審議状況		第 4 3 回		第 4 6 回（報告）		現 況			
協議資料 現況写真

審議経緯

開発概要	
①建物名	横浜コネクトスクエア
②住所	西区みなとみらい3-3
③用途地域	商業地域(80%/800%),第7種高度地区,最低限第1種高度地区,防火地域
④まちづくりに関する制度	市街地環境設計制度 みなとみらい中央地区地区計画
⑤敷地面積㎡	10,082.2
⑥建築面積㎡	6,107.7
⑦延床面積㎡(建築物全体)	105,849.13(121,711.75)
⑧容積率(%)	1,049.87
⑨建蔽率(%)	60.58
⑩階数	地上28階,地下1階
⑪最高高さ(m)	145.82
⑫用途・機能	ホテル、店舗、事務所
事業者	
①事業者	合同会社KRF48
②設計者	鹿島建設(株)一級建築士事務所
③施工者	鹿島・フジタ・馬淵・太陽建設共同企業体

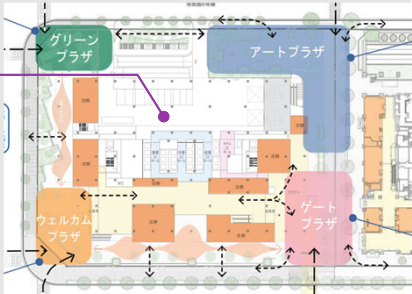
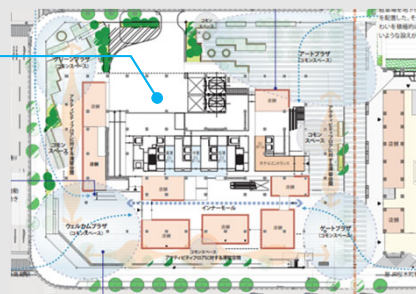
C. 高層部	① ・ 高層部の圧迫感が気になるので、ファサードの作り方等を工夫してほしい		③ ・ ホテルとオフィスの間のホテルロビー階の分節されたファサード部分のつながりが不安定に感じる ① ・ 分節化を強調した意匠とすることで圧迫感を軽減						
E. 歩行者空間	② ・ 横浜美術館に向けて隣の建物と同じ間隔を開けた面がデッキだと、中心軸を通して見るようには見えない ・ 4つの広場の作り方を工夫すべき		② ・ デッキ上部のピロティを無くし、美術館に対して左右対称のプロポーションとすることで中心軸を強調 ・ 駐車場の斜路を無くすることで広場をつなぐ外構の空間を創出						
						4つの広場による低層部のにぎわいづくり ・ 街区の4つの角に既存の街の特徴とリンクするような4つの性格の広場を設けている。 ①ゲートプラザ : 桜木町駅方面からの玄関口として、1階だけでなくデッキ階にも広い空間を確保し、敷地内外の歩行者ネットワークの起点として計画。 ②ウェルカムプラザ : みなとみらい大通り沿いの玄関口であり、建物の顔となるようなダイナミックな広場。 ③グリーンプラザ : 緑が多く、人々の憩いの場。 ④アートプラザ : 本計画で最も大きな広場空間であり、隣接する横浜美術館等と呼应したイベント開催も想定して計画。			
▲Planイメージ		▲Planイメージ		▲Planイメージ		立体駐車場を地下化して広場を確保 ・ 当初計画していた立体駐車場を地下化することにより、美術館側の広場を十分に確保する計画としている。 ・ にぎわいを積極的に表出することにより、閉鎖的に見えない設えを可能としている。

審議 43（2018年5月7日）	報告 46（2018年9月14日）
【ファサード】 横浜美術館寄りの裏側感を減らす工夫ができないか。 【高層部】 高層部の圧迫感が気になる。ファサードの作り方等に工夫をしてほしい。① 【歩行者空間】 横浜美術館に向けて隣の建物と同じ間隔を開けたという配慮は良いが、その面がデッキだと、中心軸を通しているようには見えないのではないか。② 三菱重工横浜ビルとともに、オープンスペースの活用をしてほしい。 4つの広場の作り方を工夫すべき。② MM大通りの景観形成や動線の考え方は検討が必要。	【ファサード】 ファサードの工夫は不十分だが、一定の工夫はされたと評価すべき。これが精一杯か。ファサードの分節について、ホテルとオフィスの間のホテルロビー階のデザインについては、つながりが不安定に感じる。③ 【低層部】 足元は、立体駐車場が無くなり、機械室も場所を変え、使いやすい広場ができた。 【植栽・ランドスケープ】 植栽帯は細かすぎる印象。ゆったり緩やかな感じで良いかもしれない 【仕組み制度】 隣接民地空間の活用は努力してほしい。横浜市からも働きかけを。
